Rapport à la commission supérieure des sites, perspectives et paysages du 01 octobre 2020

Site classé du Mont-Blanc : requalification des espaces d'accueil
du Montenvers et nouvel accès à la Mer de Glace

**Rapport CGEDD n° 008390-06
établi par**

6. Tracé du cheminement en surcreusement et tunnel de l'accès à la Mer de Glace (source : Propositions pour la valorisation du site du Montanvers - L'ATELIER et Alpes Ingé - juin 2013).

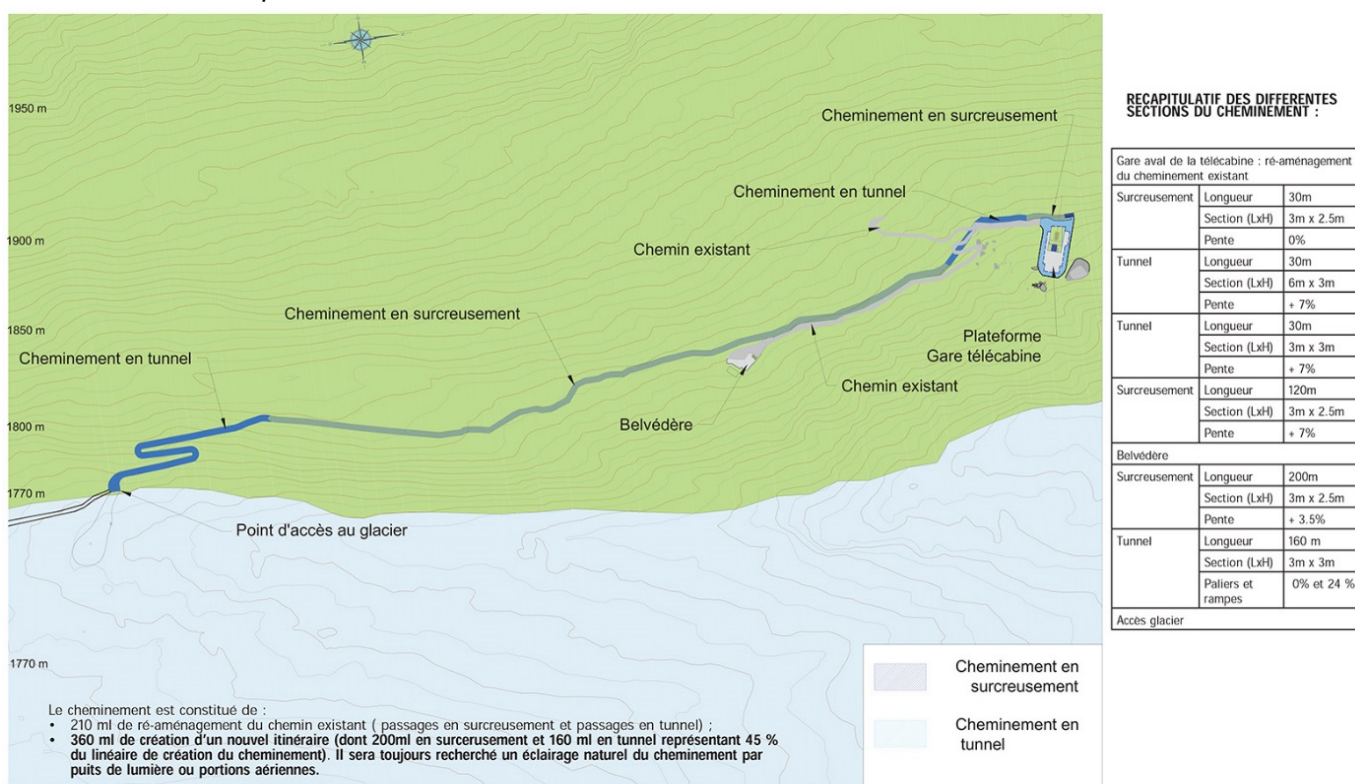
Tout d'abord, sur le tracé, l'inspecteur général note que « ...Le projet présenté aujourd'hui répond aux souhaits de la commission qui préconisait notamment l'utilisation des anciens cheminements et la prise en compte intelligente de la topographie des lieux pour éviter des interventions trop visibles.

L'autre écueil relevé par la Commission était l'aménagement du passage rejoignant la Mer de Glace, et par conséquent la capacité, en termes de surface, qui pouvait être envisagée. Là encore, le projet présenté rend l'opération acceptable et crédible relativement à son impact sur le site... ».

Il conclut « ... Au stade actuel du dossier, et au vu du projet de tracé présenté, il semble que la commission puisse donner son accord... ».

10. Solutions d'implantation de la gare amont (source : "Projet de remplacement de la télécabine de la Mer de Glace", CMB /DSCA ingénieur conseil - 12 mai 2016).

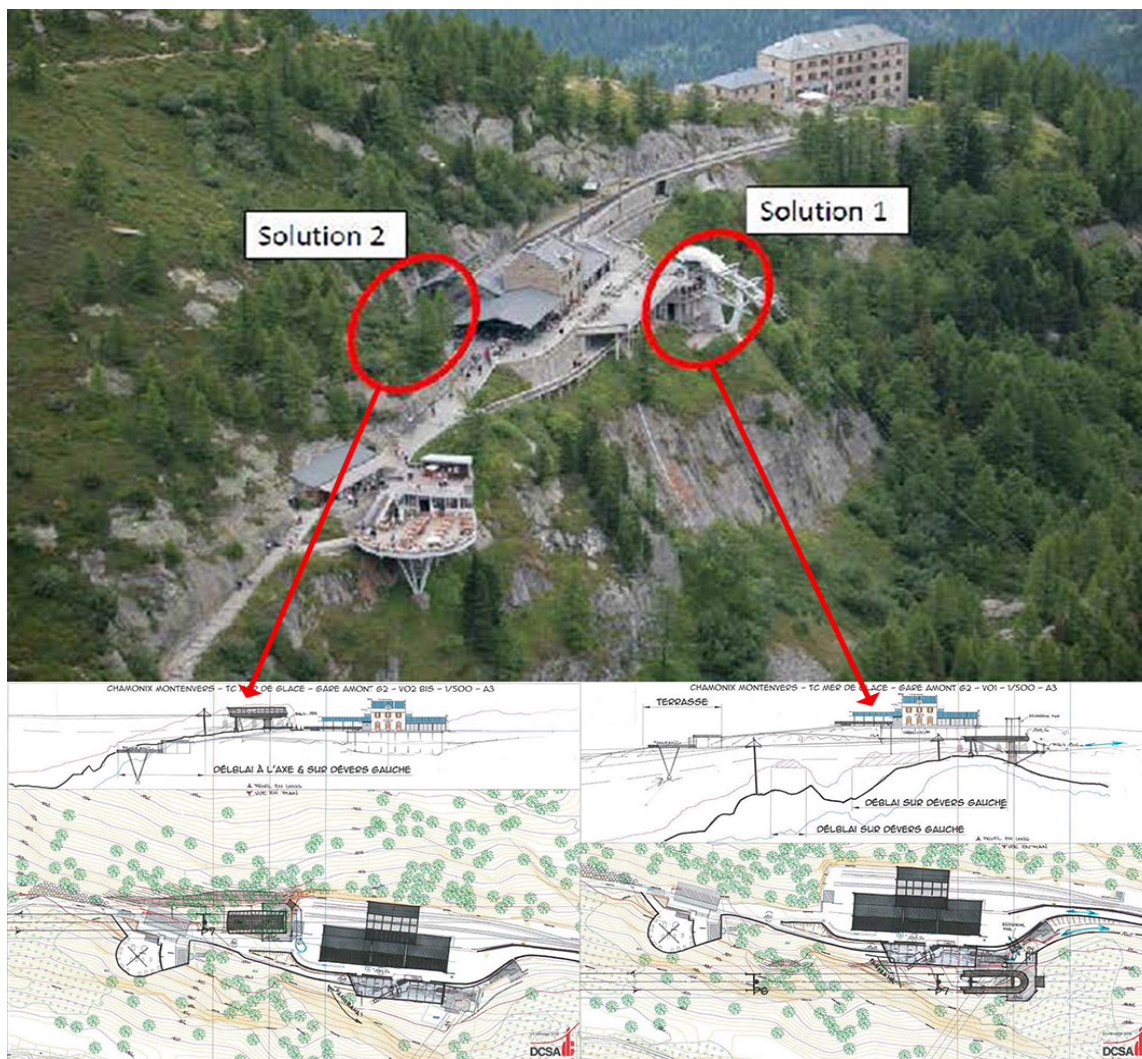
En revanche, elle s'oppose, comme en 2015, à la première solution qui orchestrerait un ballet de cabines devant les terrasses de la gare et du restaurant panoramique.

A contrario, la seconde solution a l'avantage de se situer dans le prolongement de la gare et permet de concentrer les dispositifs de déplacement du site.

Mais elle n'est acceptable que sous la réserve de prolonger la coupe de roche effectuée pour la voie du train du Montenvers, en la limitant à une tranchée²⁴, de manière à ce que la gare du téléporté puisse s'encaster dans celle-ci et limiter ainsi son impact depuis le site.

13. Étude géotechnique des implantations de la gare aval : diagnostic des risques de chutes de blocs (SGAE ingénierie, mars 2020).

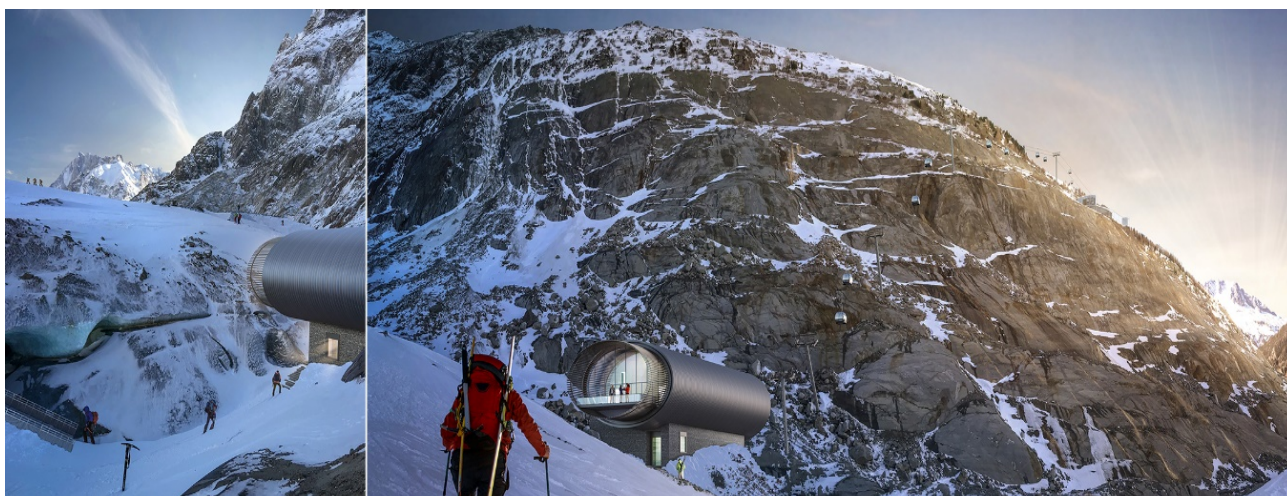
L'implantation de la gare aval est finalement prévue moins loin dans la vallée. En effet, les études géotechniques conduites par les BET missionnés par la CMB ont conduit à proposer un nouveau site, situé deux-cent mètres plus bas dans la vallée, sur une roche ... découverte par le recul du glacier (elle était invisible il a deux ans encore).

Ce lieu est situé « ...à une altitude de 1 700 mètres environ, au pied d'un versant raide (30 à 65°/hor.) et de forte dénivelée (500 m) menant au signal Forbes (2200 m d'altitude). Le versant est essentiellement rocheux jusqu'à une altitude de 1900 m (falaise poli-glaciaire) ³⁷... ».

Il est en zone d'aléa moyen au point de vue sismique. Enfin, il est situé au plus près du glacier, ce qui limitera, au moins dans un premier temps, la mise en place de passerelles d'accès à la grotte de la Mer de Glace.

14. La gare aval, objet insolite posé sur la roche. (Documents CMB mars 2020).

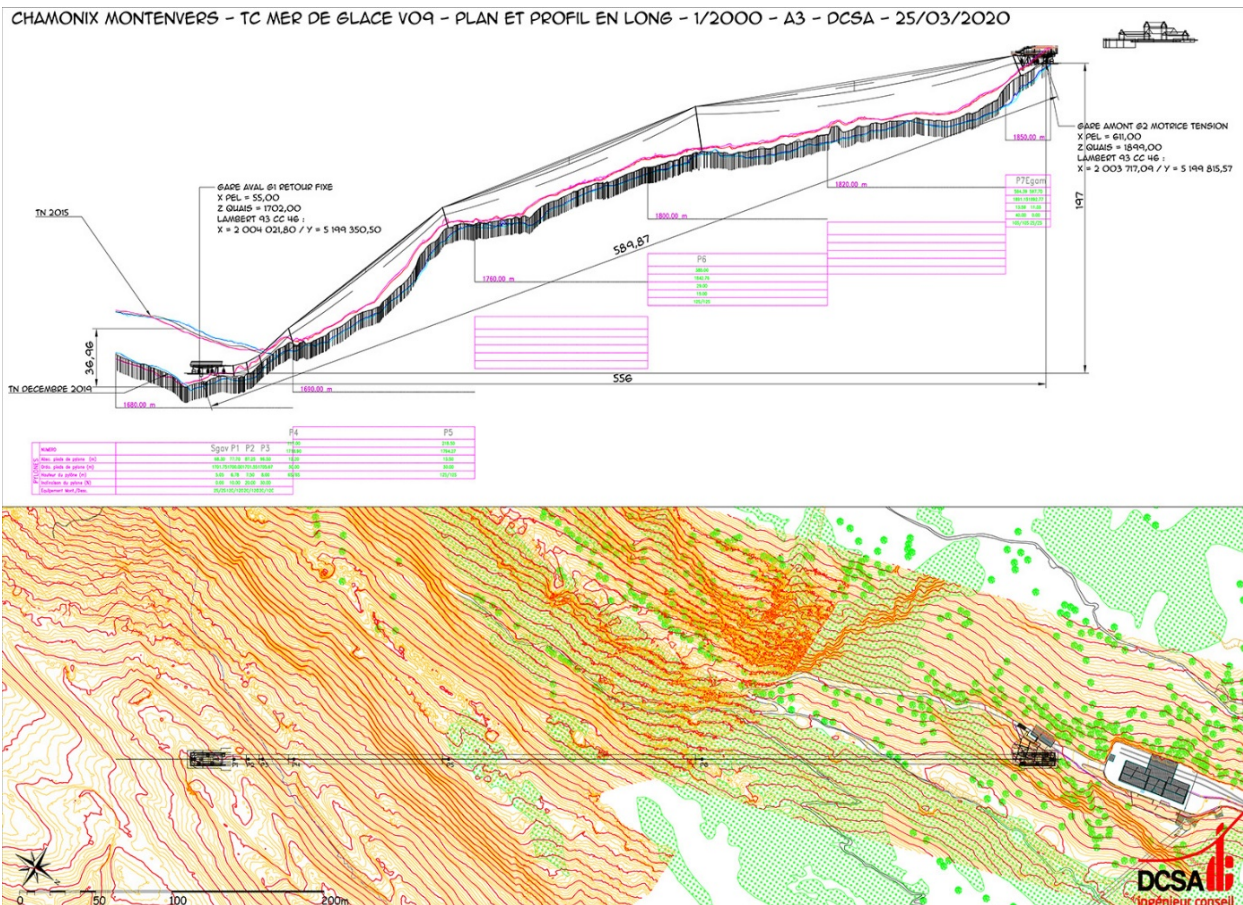
L'architecture de la gare aval répond bien tant aux demandes de l'inspection générale d'un objet posé, que des contraintes techniques définies par les bureaux d'étude.

15. Étude du tracé du téléporté (DCSA mars 2020).

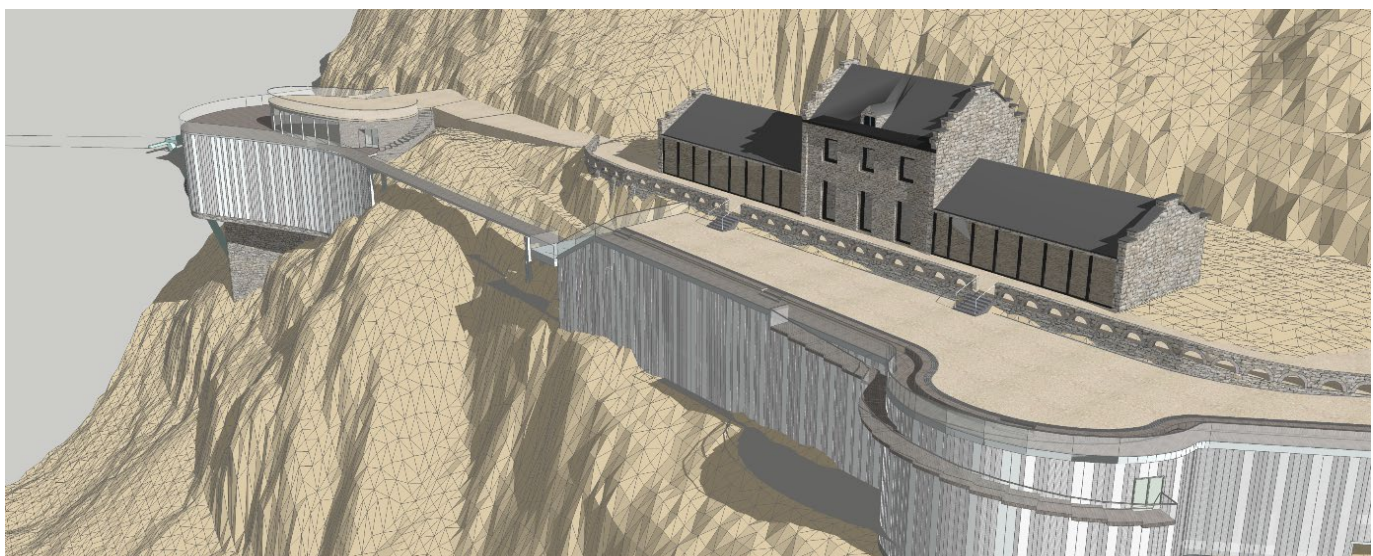
Le tracé, comme indiqué (*supra*) est plus direct. Il est moins long : cinq-cent-cinquante-six mètres (556m) à l'horizontale et cinq-cent-quatre-vingt-dix mètres (590 m) suivant la pente, pour un dénivelé de cent-quatre-vingt-dix-sept mètres (197 m). Trois pylônes intermédiaires sont nécessaires sur ce tracé outre un pylône en sortie de gare amont et trois en sortie de gare aval. Un ensemble de dispositifs de protection contre les risques naturels sera nécessaire dont il importera de minimiser les impacts paysagers et de privilégier la réversibilité (dispositifs de déclenchement des avalanches, étrave de déviation métallique sur éperon rocheux en amont de la gare aval, purge des blocs erratiques en amont de la gare aval, écrans pare-blocs pour protéger les pylônes de sortie de la gare aval voire au-dessus de l'étrave).

À l'arrêt, l'ensemble des cabines seront rangées dans les deux gares. Il importera que les cabines ne soient plus rouges, comme actuellement, mais, compte tenu de leur nouveau tracé, de couleur neutre, afin de perturber au minimum la vue vers la haute-montagne.

On peut considérer que l'impact sur le paysage sera d'autant plus réduit qu'il ne coupera pas la vue depuis les terrasses du Montenvers.
